工程指示 / 要求簡箋(E.I.)

工程指示編號：EI / 0669 / 19

工程編號：J - 837

工程名稱：觀塘裕民坊

EC-DG-S332054

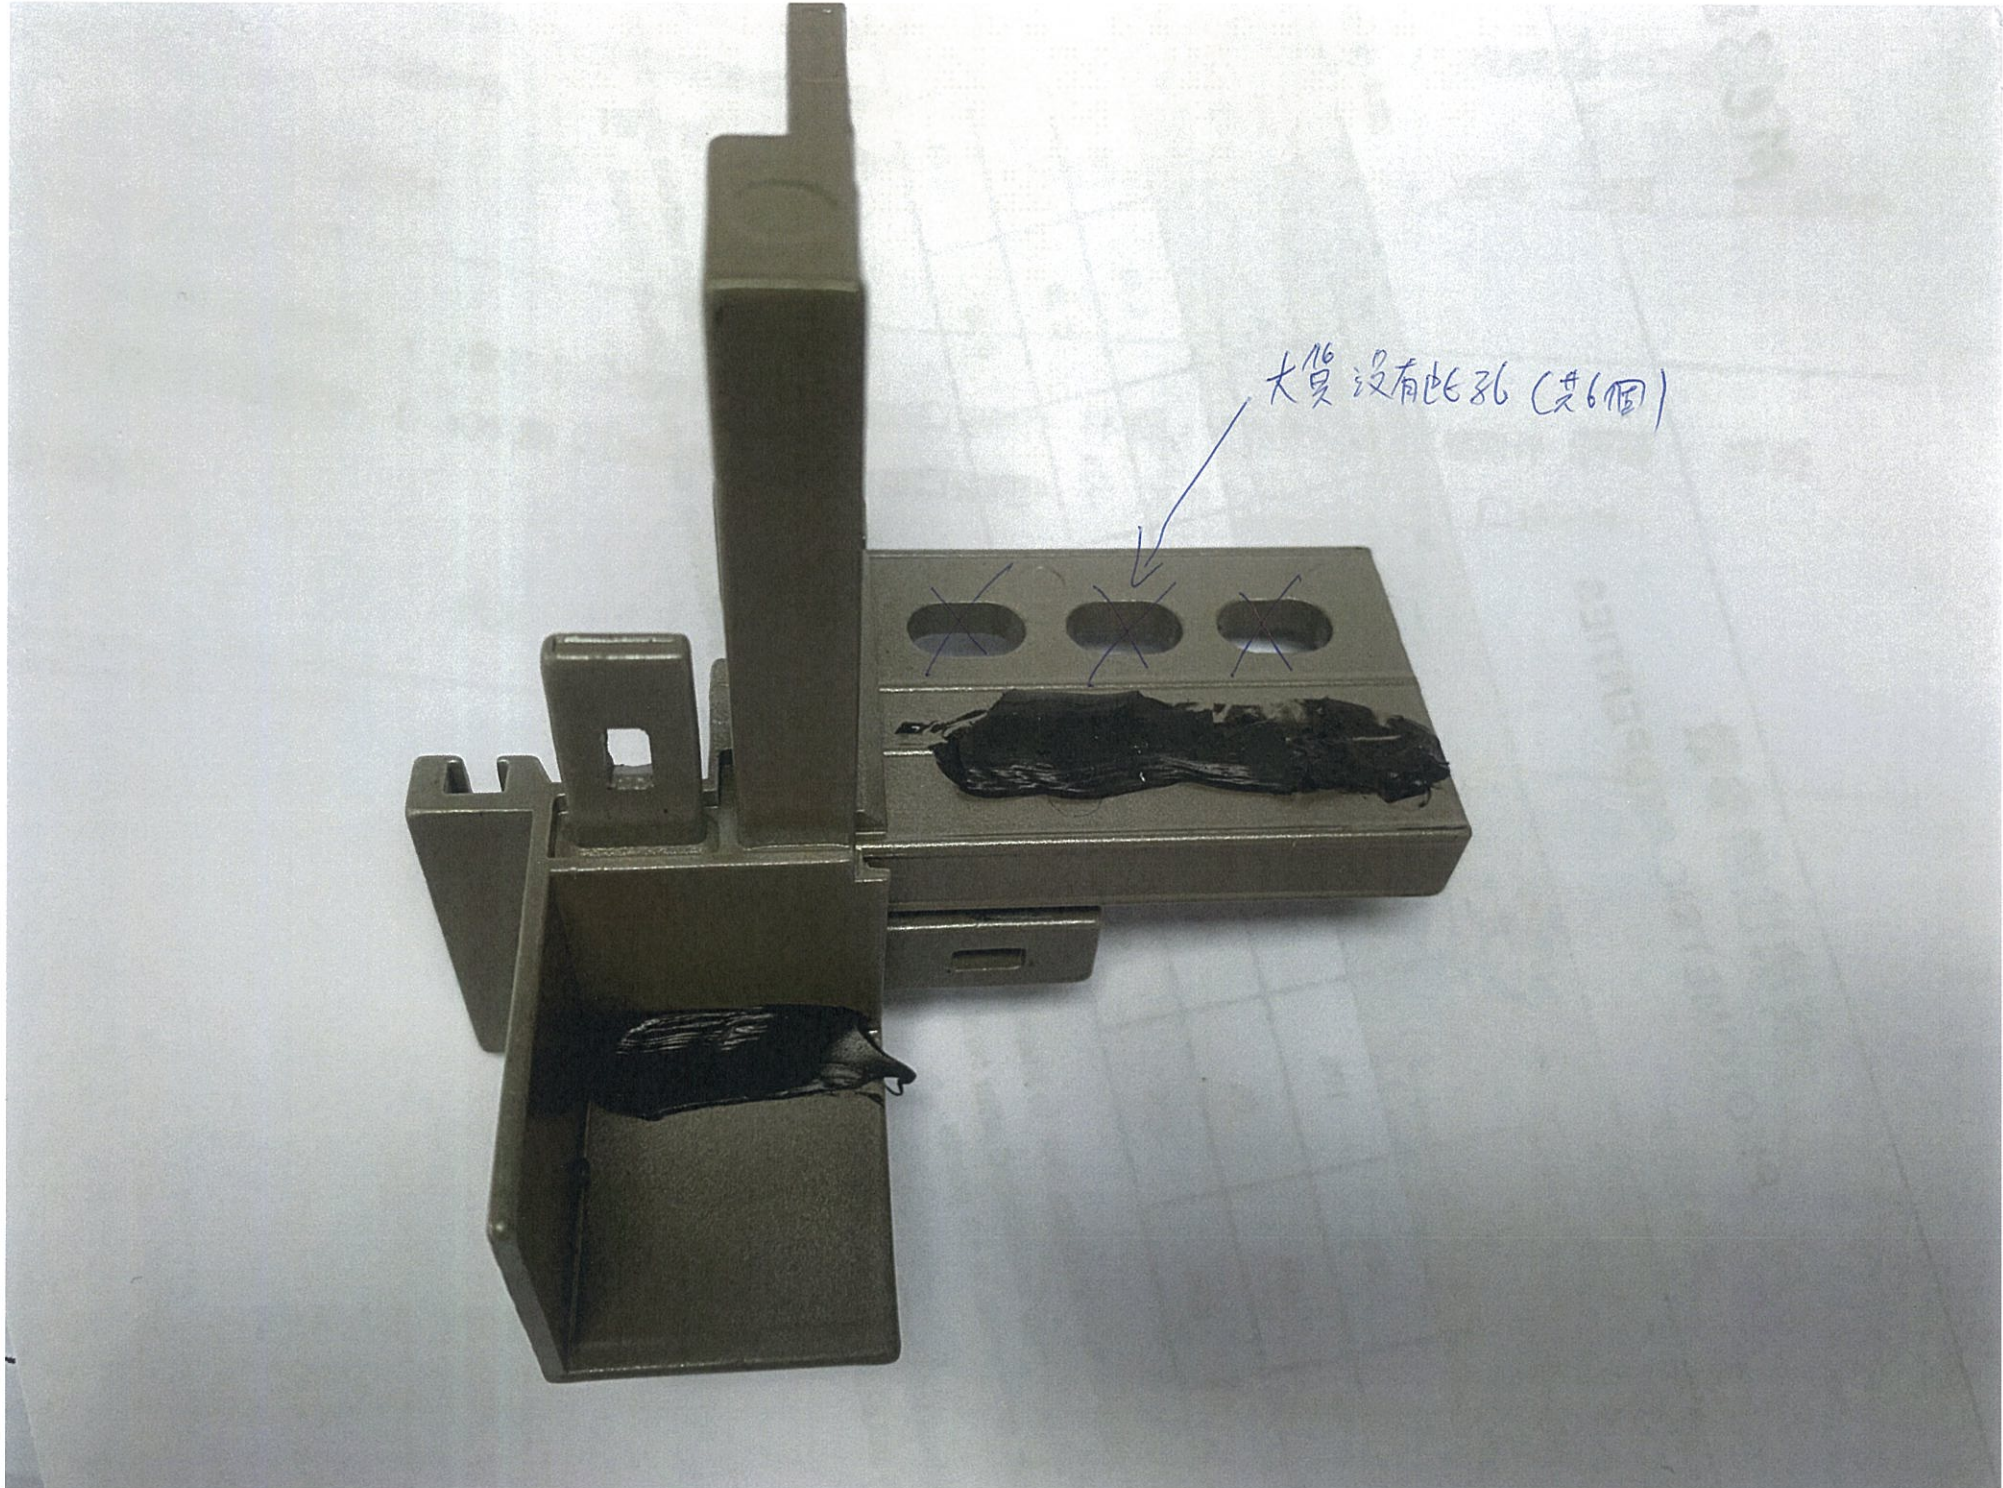
- 1) 未見太明顯色差，放行顏色(噴粉)
 - 2) 已自試 791 與顏色(噴粉)黏性，未見有脫色問題，另已寄版到 Dowsil 供應商做正式測試
- 謝謝！ (3) 以 E20699A 最後確定樣圖為準 (取消 6 個字位)，按此做大貨

大貨沒有此孔 (共6個)
